**Neuaufstellung des Bebauungsplanes Nr. III/Br39 „Wohnbebauung entlang der Straße Ziemannsweg“**

- Nutzungsplan Entwurf (Verkleinerung)
- Auswertung der eingegangenen Stellungnahmen aus der Beteiligung der Öffentlichkeit gemäß § 3 (2) BauGB sowie der Fachbehörden und sonstigen Träger öffentlicher Belange gemäß § 4 (2) BauGB

Stand: 2. Entwurf; Oktober 2019

**Abb. 1: Nutzungsplan – Stand Entwurf**

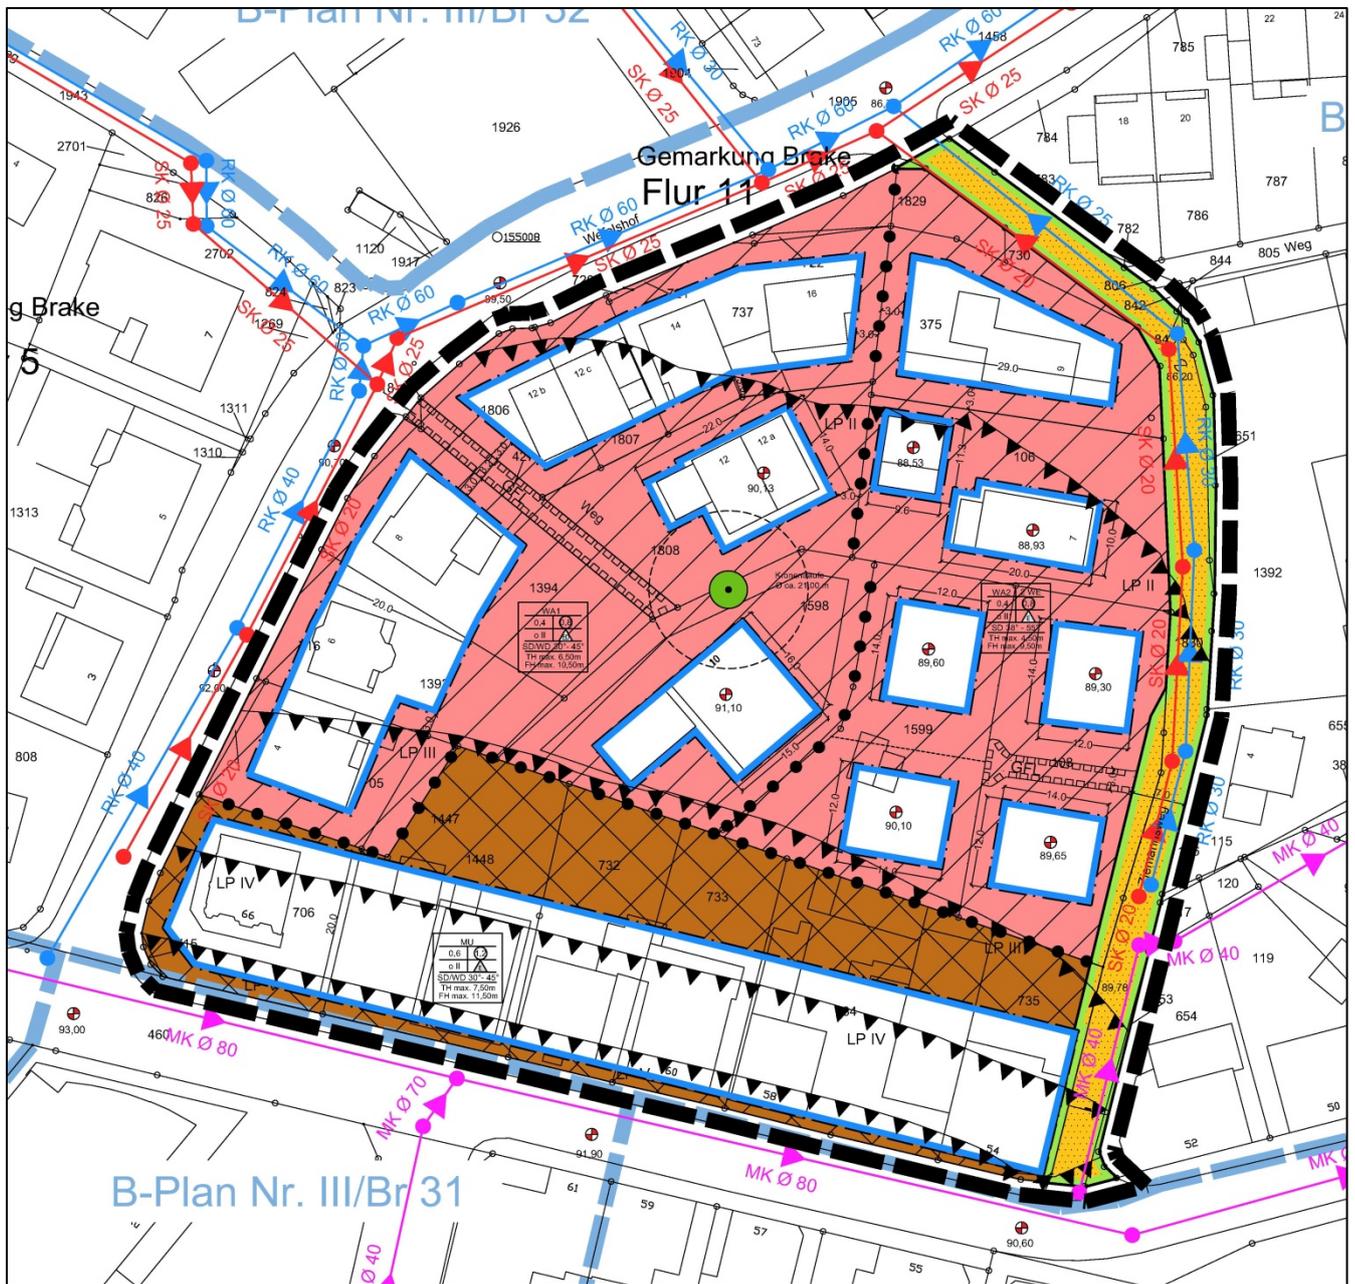
- Anpassung der Lärmpegelbereiche
- Bemaßungen hinzugefügt
